**DOSSIER DE DEMANDE
D'AUTORISATION D'EXPLOITER ICPE**

**MÉMOIRE DU PORTEUR DE PROJET
EN RÉPONSE À L'AVIS DE L'AUTORITÉ ENVIRONNEMENTALE**

**Projet de parc éolien de Montchevrier
commune de Montchevrier (36)**

Carte 1. Carte des zones d'inventaires

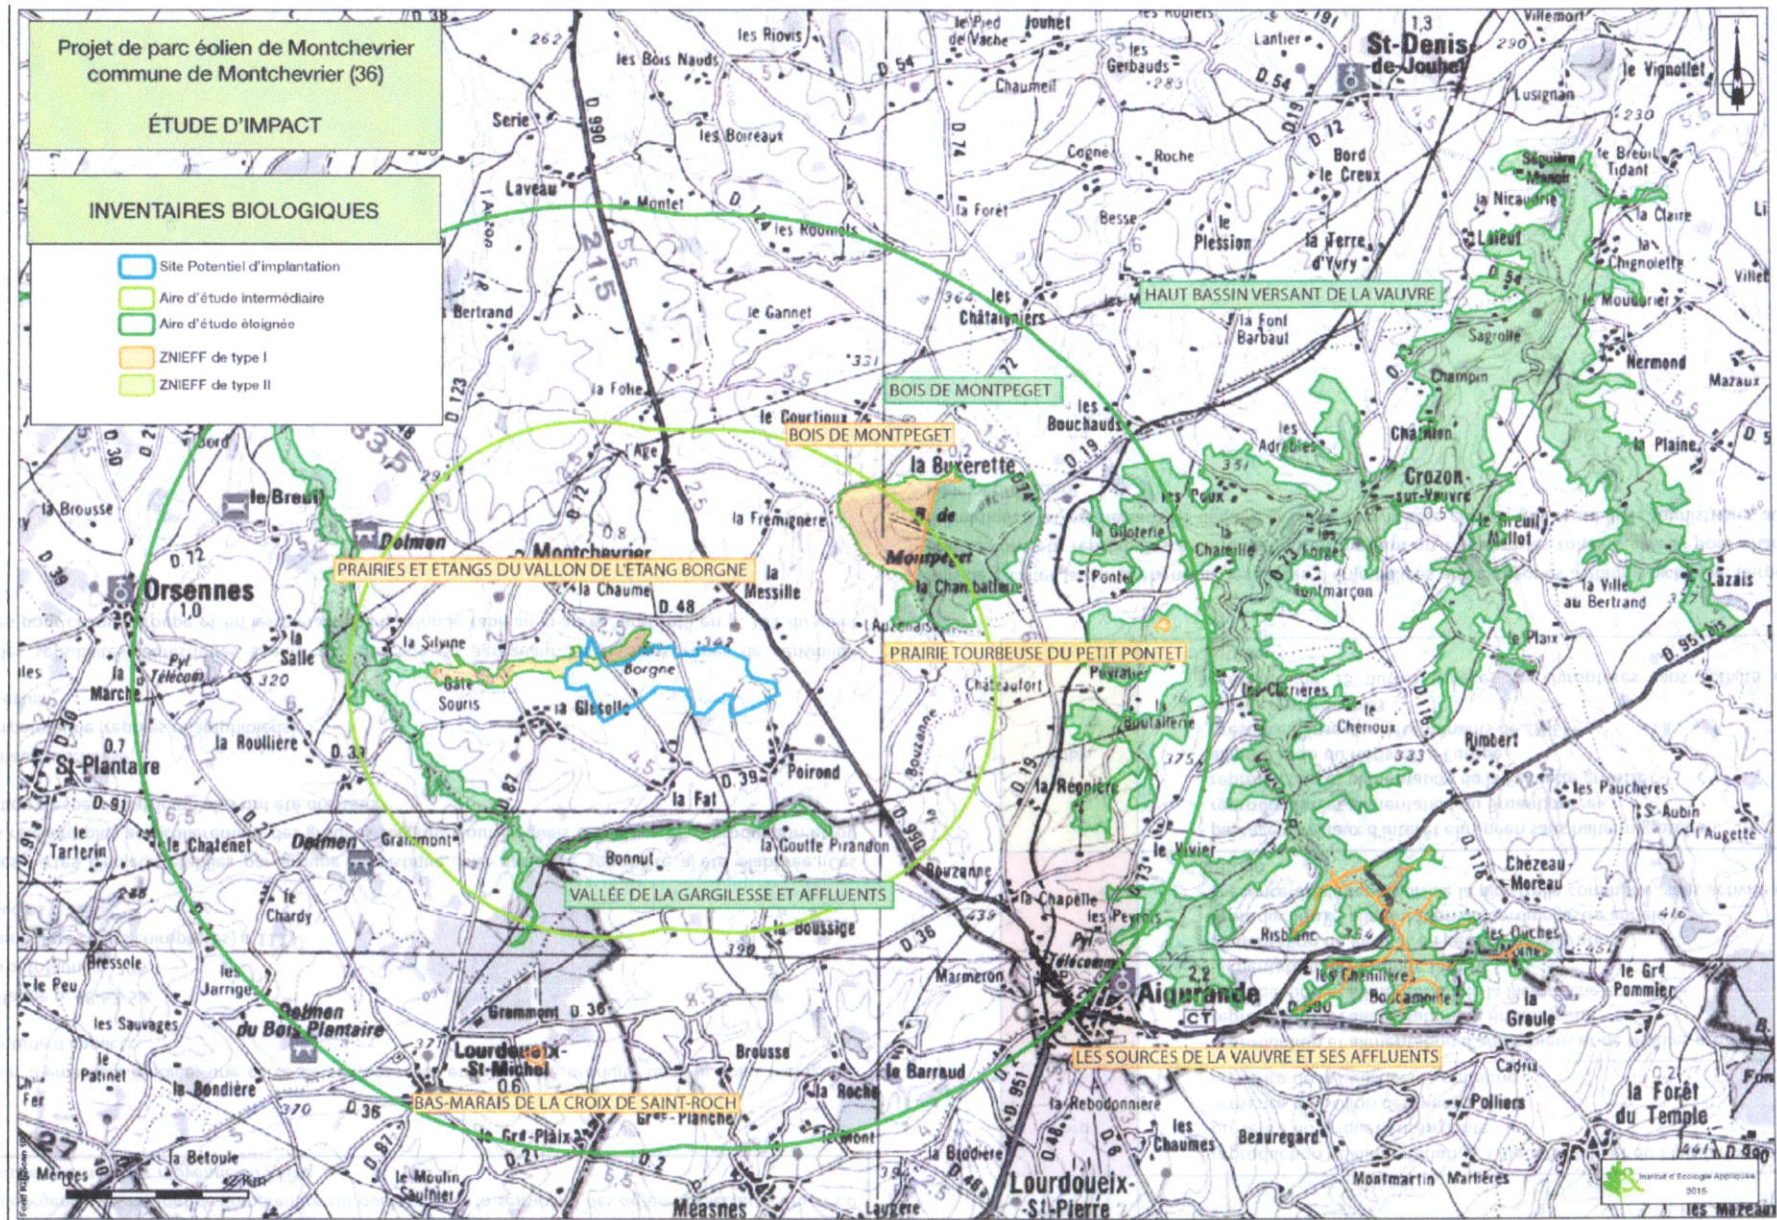
« La ZNIEFF « Vallée de la Gargillesse et affluents » n'apparaît pas dans la cartographie reproduite en p. 42 de l'étude d'impact. »

La ZNIEFF mentionnée n'a en effet pas été représentée dans les dossiers déposés. Comme cela a été précisé dans le nota indiqué en bas du tableau des zonages réglementaires en page 15 du volet biologique de l'étude d'impact, au moment du dépôt des dossiers « la cartographie de la ZNIEFF Vallée de la Gargillesse et affluents [n'était] pas disponible auprès de la DREAL Centre ».

Cela ayant été corrigé entre temps, il est aujourd'hui possible de la faire figurer sur la carte présentée ci-dessous.

Carte 5. Carte de synthèse des sensibilités faunistiques

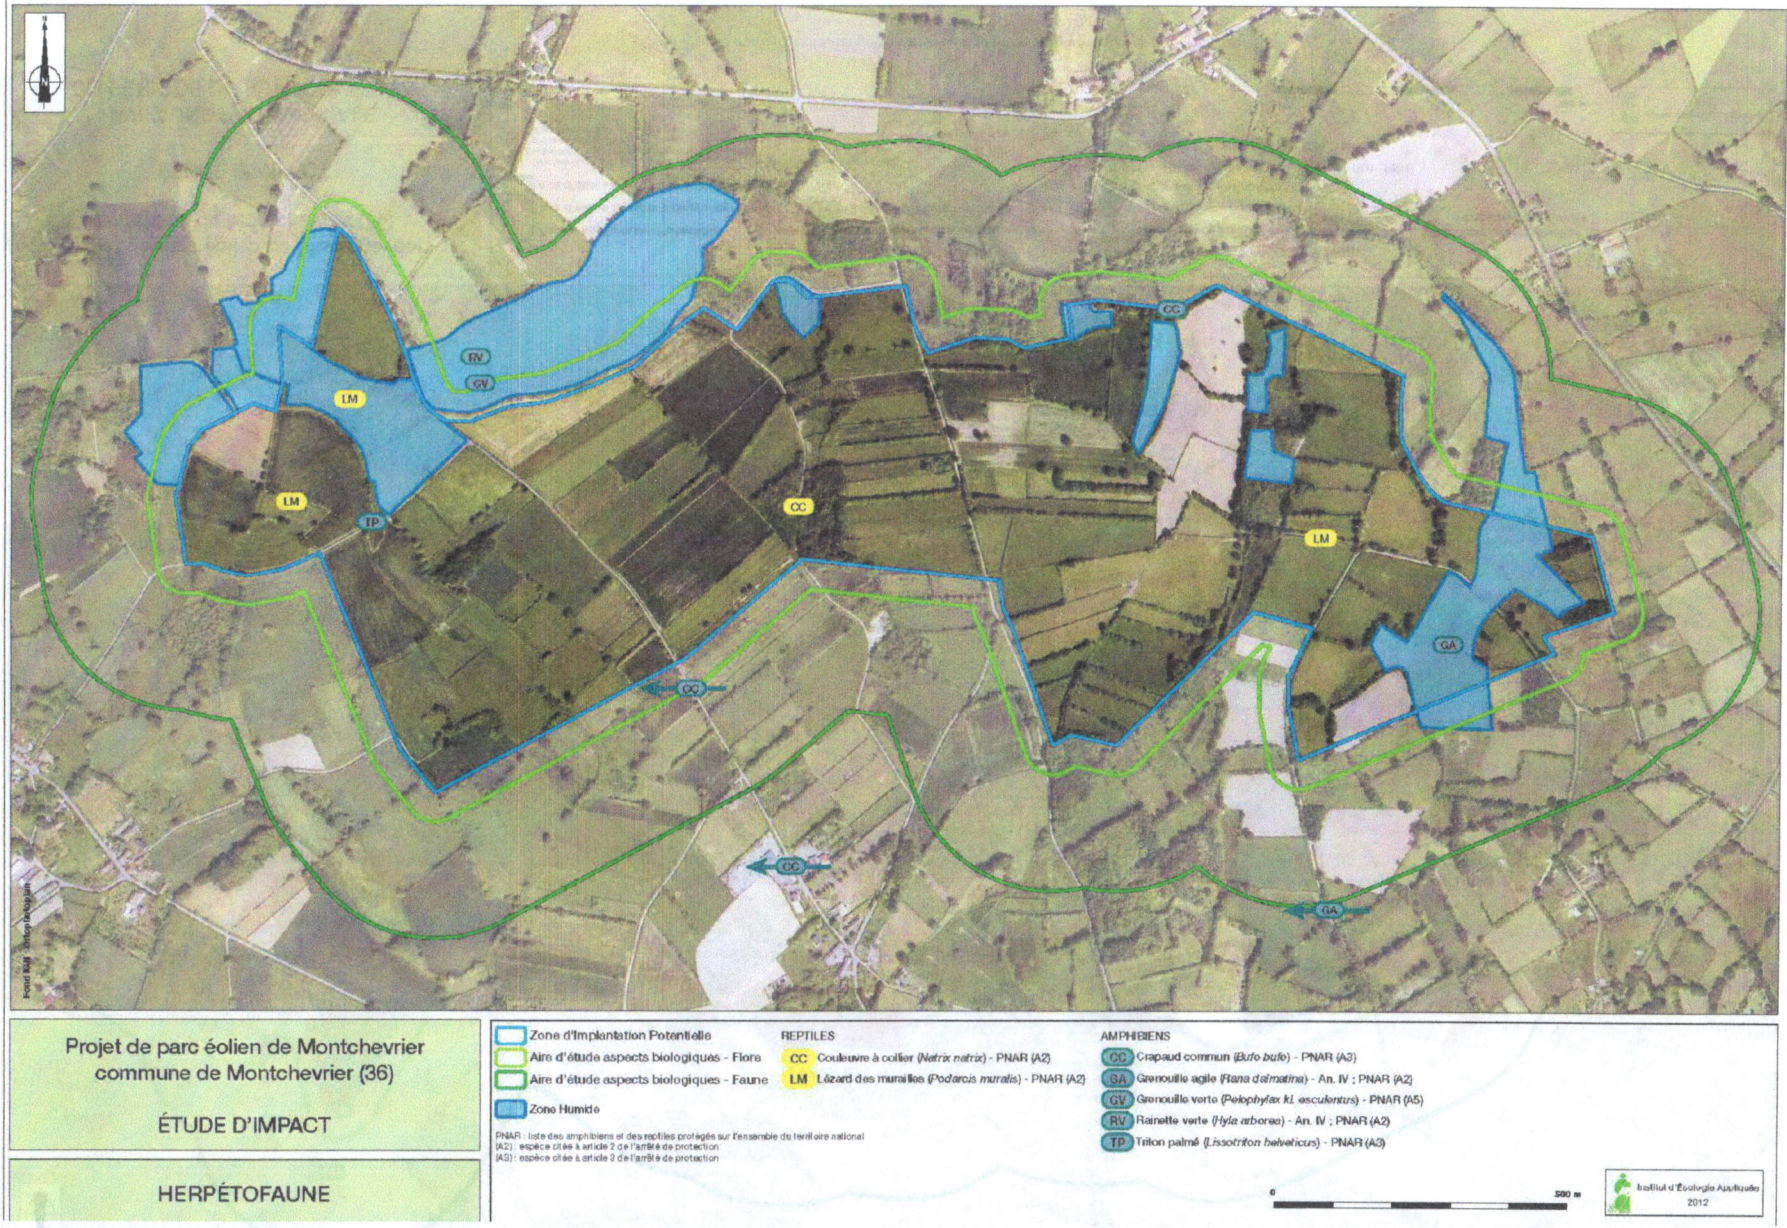
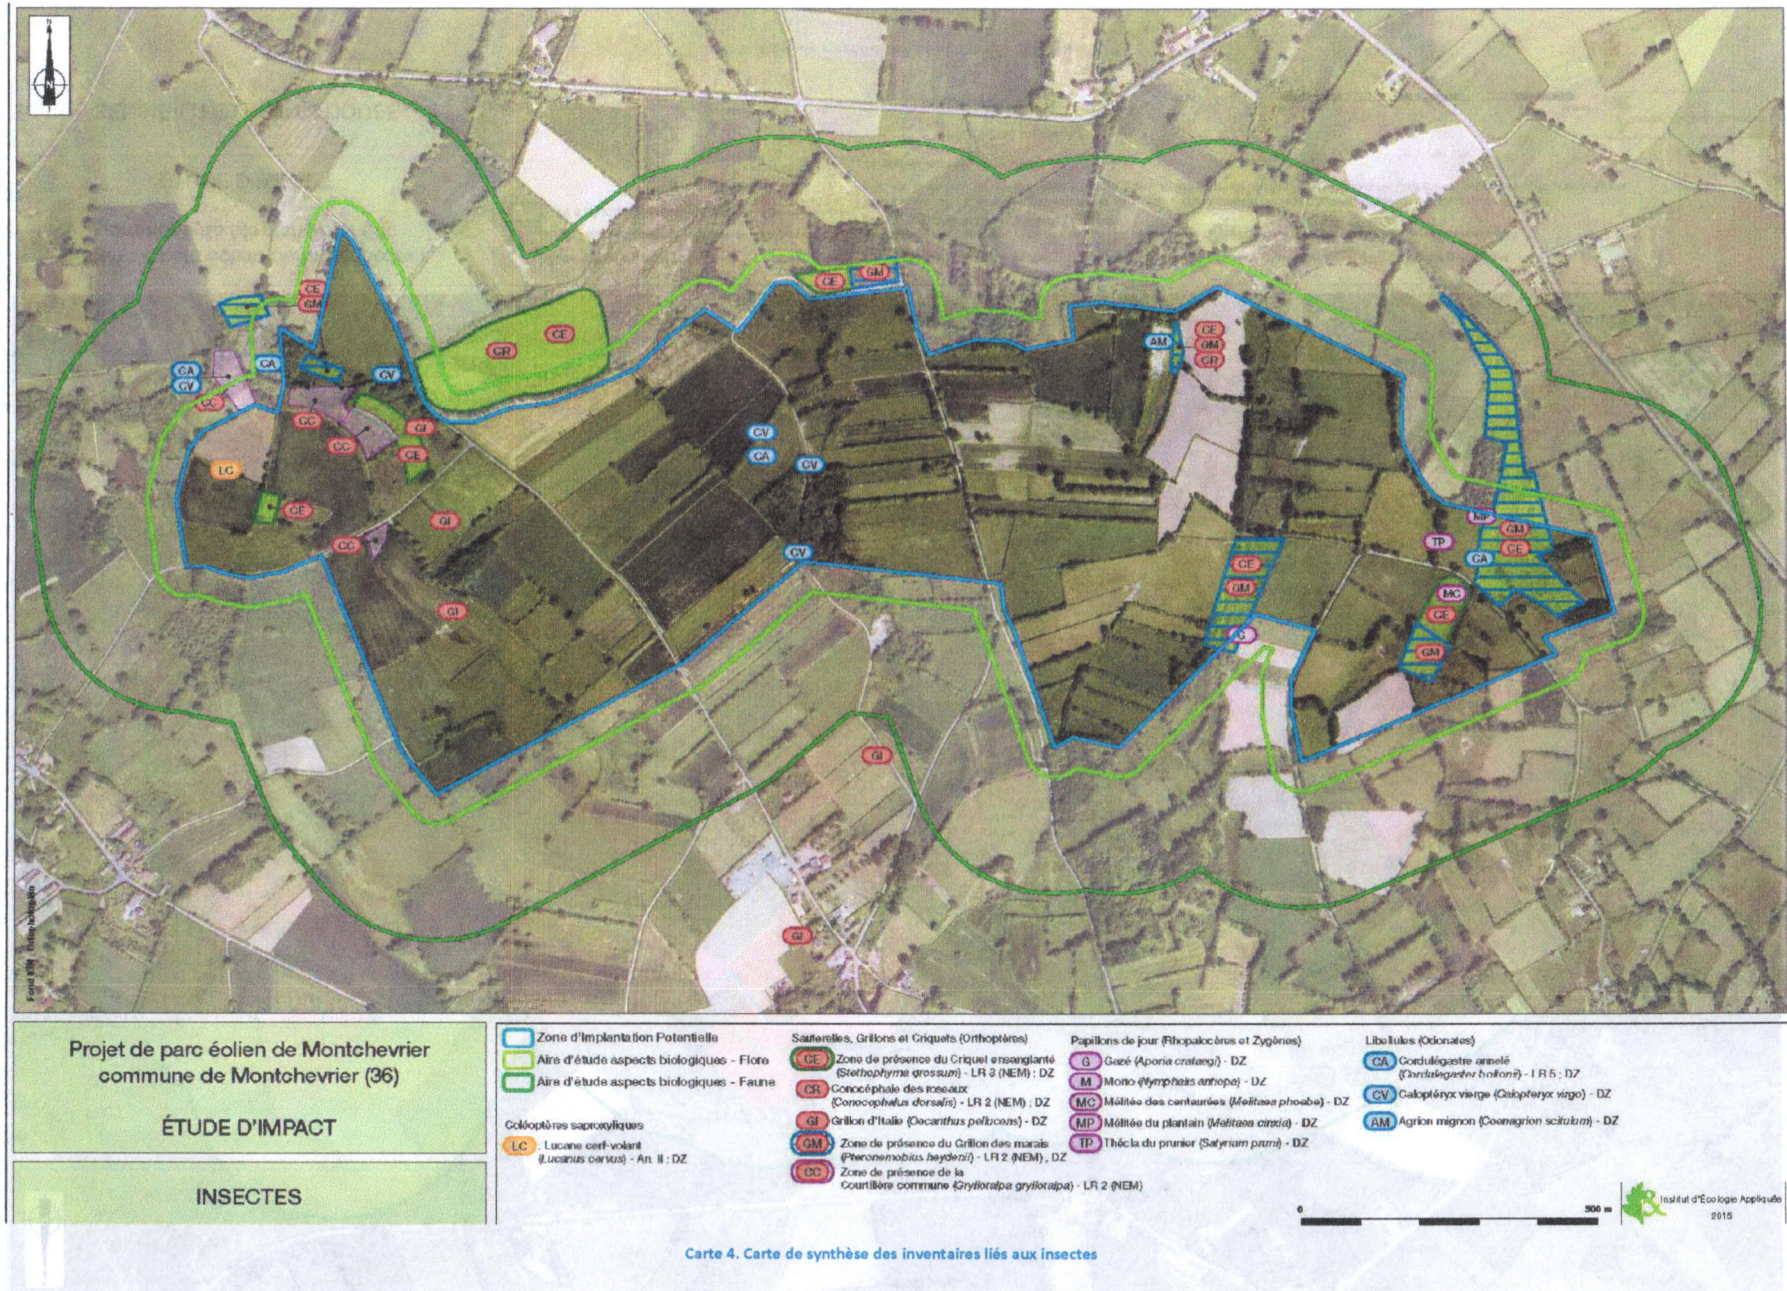
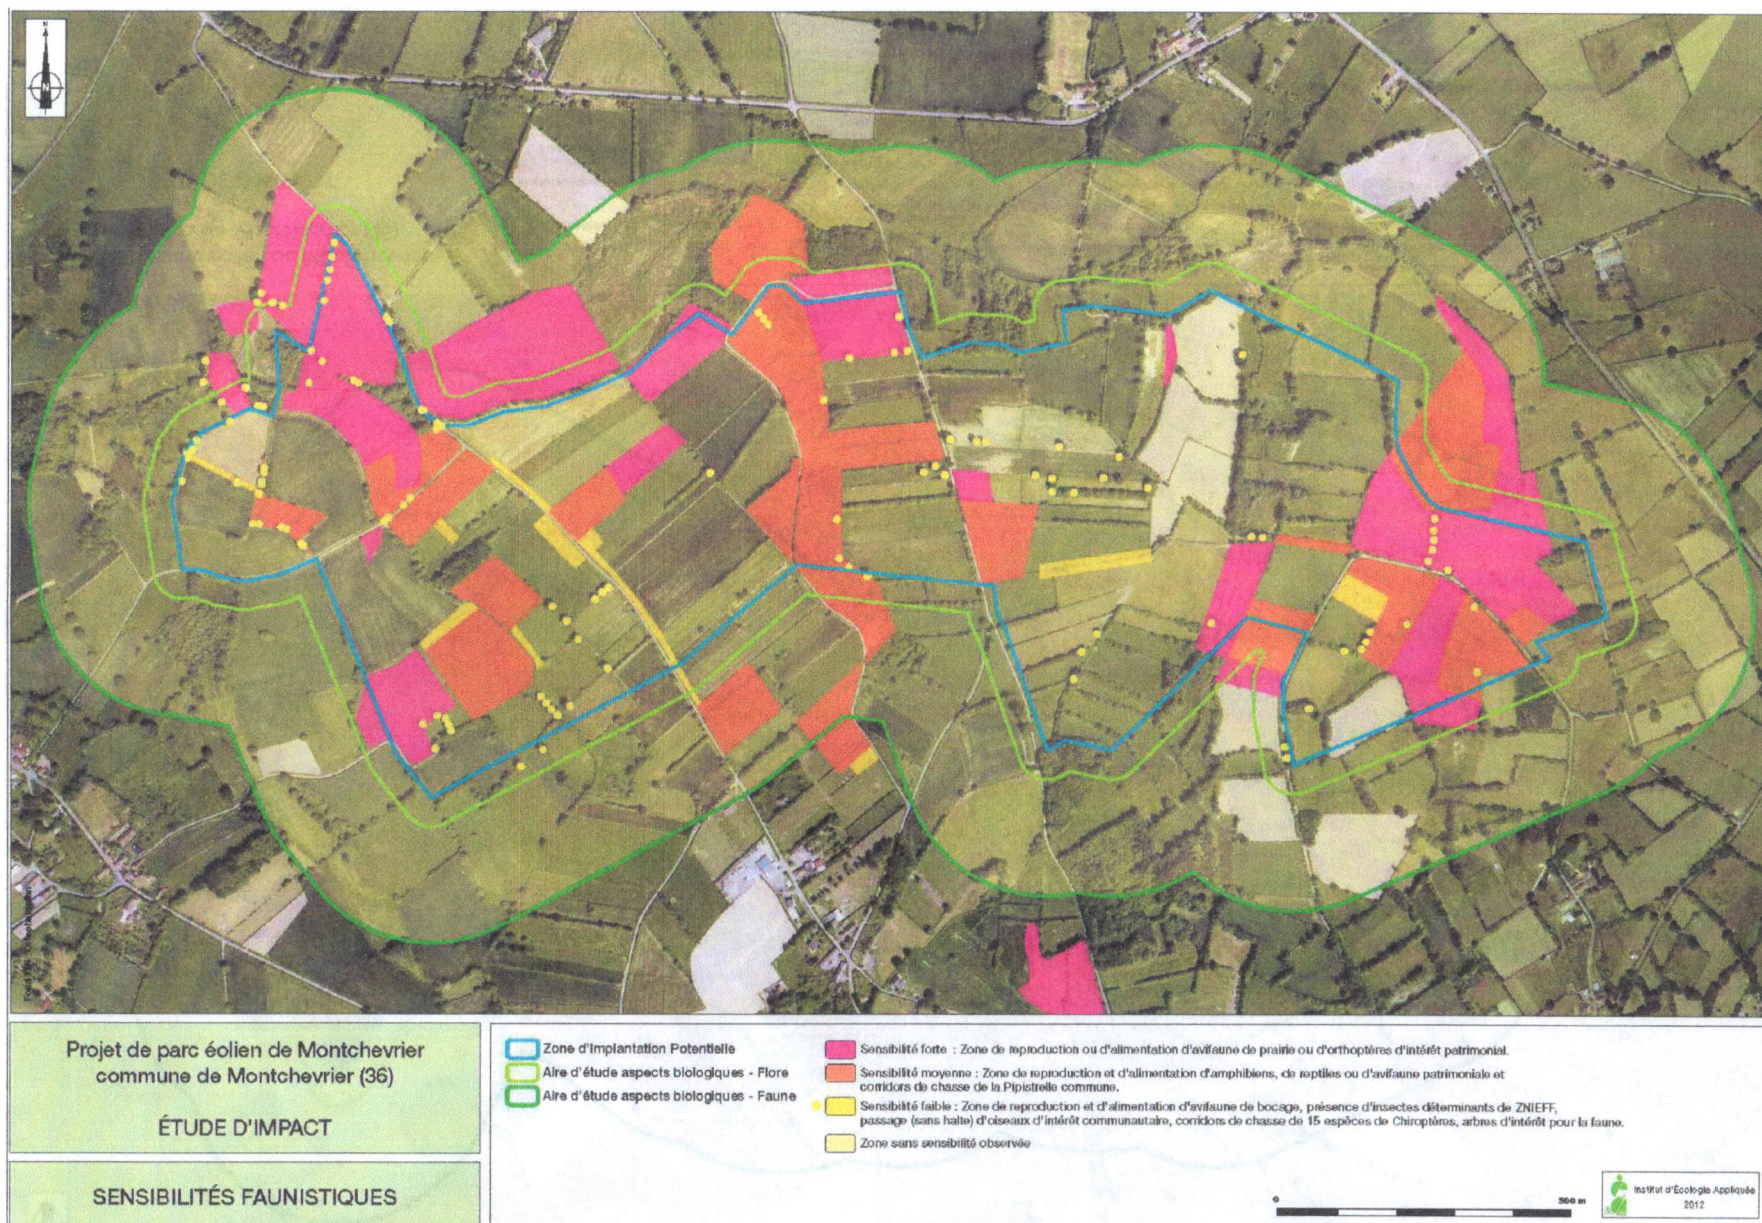
« La cartographie des enjeux faunistiques présentée en p. 66 de l'étude d'impact mériterait d'être clarifiée au moyen d'une légende permettant de comprendre sur quels critères la sensibilité des différents secteurs étudiés a pu être évaluée comme forte, moyenne ou faible. »

Pour chaque thématique étudiée, une carte de synthèse des enjeux a été produite dans le volet biologique annexé à l'étude d'impact :

A partir des cartes d'enjeux établies par groupe faunistique, une carte de sensibilité a été élaborée. Ces sensibilités relèvent plus particulièrement des groupes suivants pour lesquels des zones de reproduction et/ou d'alimentation d'espèces patrimoniales ont été dressées :

La carte des sensibilités faunistiques a ainsi été obtenue en agrégeant les diverses zones de sensibilité répertoriées pour chaque groupe et en les hiérarchisant selon le tableau ci-après, présenté en p. 131 du volet biologique :

Afin de faciliter la compréhension, les cartes d'enjeux liées aux catégories avifaune nicheuse, herpétofaune et insectes ont été reproduites à continuation en mettant en évidence les zones à enjeux pour chacune de ces thématiques, et permettant de déduire la carte de synthèse globale des sensibilités faunistiques au moyen du tableau précédent.
